『福島第一原子力発電所第1～4号機に対する
「中期的安全確保の考え方」に基づく施設運営計画に
係る報告書』の変更内容について

伐採木一時保管槽の設置

平成24年10月19日
東京電力株式会社

【図】 伐採木一時保管槽概略図

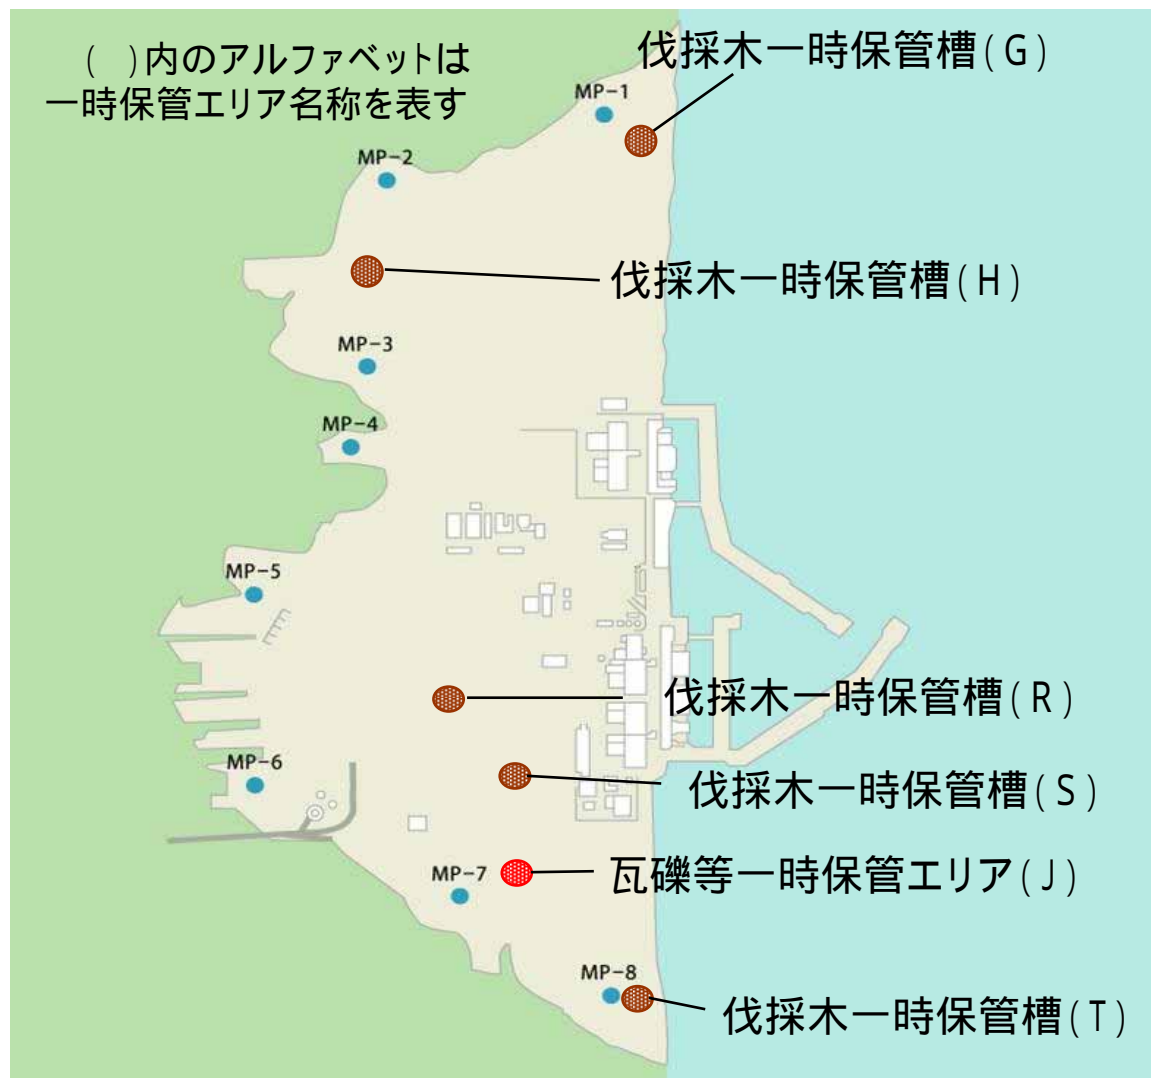
覆土による遮へい機能を有する一時保管槽であり、擁壁等を設置し、減容した伐採木(枝葉等)を収納して保護シート、土、遮水シートで覆う構造である。

現地の地形状況に応じて可能な限り効率的に配置する計画としているため、保管槽の形状は概略図通りとならない場合がある。
